**N/Réf. :** IXL20261\_734\_PU  
**Gest. :** KD/MLL  
**V/Réf. :** PU2024/407-89/26  
**Corr:** Stéphane Etori  
**NOVA :** 09/XFD/1957486

**IXELLES Rue Defacqz, 26 (arch. A. WILMART – 1875)**  
(= en zone de protection de l'Hôtels Janssens situé au n. 50 ainsi que de la maison personnelle d'Octave Van Rysselberge, sise rue de Livourne, 83 / Inventaire)  
**DEMANDE DE PERMIS D'URBANISME :** construction de deux balcons, d'un nouveau volume et d'une terrasse et modification des façades à rue et mise en conformité de 3 logements  
**Demande de la Commune du 08/11/2024**

#### Avis de la CRMS

*Elévations latérales existante et projetée jointes à la présente demande (extraits du dossier)*

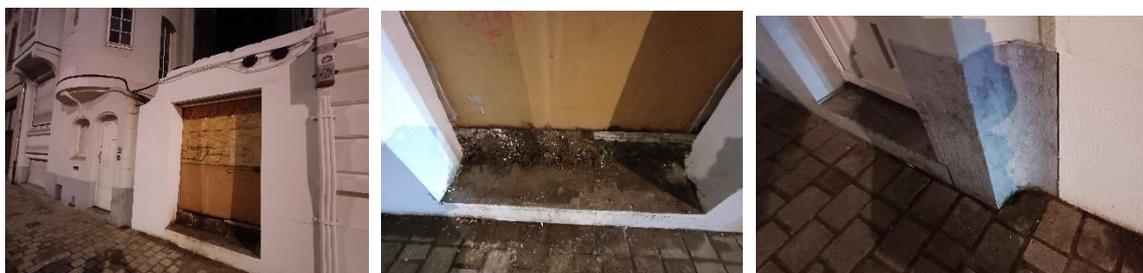
- Pour rappel, dans son avis du 18/07/2012<sup>2</sup>, la CRMS ne s'était pas opposée au principe de créer une entrée directe à la cour arrière sous réserve d'en revoir le traitement et de prévoir une double porte en bois (sans volet sectional). Cette ouverture aurait été autorisée dans le permis délivré le 18/06/2018 (PU 2011/219), il y a 6 ans. Celle-ci n'aurait pas été mise en œuvre. Elle n'apparaît en tous les cas pas dans les plans de la situation existante de la présente demande et la situation sur place (ouverture réalisée) paraît récente. Sur base des éléments dont elle dispose, la CRMS a considéré que l'ouverture faisait l'objet de la présente demande.

La CRMS comprend qu'il s'agit désormais qu'elle donne accès à la cour arrière pour y entreposer des poubelles de type containers, ce qui serait particulièrement peu valorisant au pied de l'édifice classé. La question d'une entrée de ce côté est délicate et ne pourrait en aucun cas faire concurrence à l'entrée de la maison conçue par l'architecte Van Rysselberghe. **Elle demande donc de prévoir le rangement des poubelles à l'intérieur du bâtiment et de se limiter à un modèle de porte discret de type néoclassique et aux dimensions équivalentes à celles de la maison classée (pas plus grandes).**

La CRMS s'interroge par ailleurs sur le statut de protection dudit mur de clôture qui sépare le bien concerné du bien classé (83). Le mur de clôture à rue est en effet mentionné dans l'article 1 de l'arrêté de classement (AG du 5/06/1997<sup>3</sup>), également dans l'annexe I de l'arrêté comme reliant les deux bâtiments. **La CRMS demande au fonctionnaire délégué de vérifier le statut exact de ce mur de clôture et de réorienter la procédure le cas échéant (procédure de permis unique ?).**
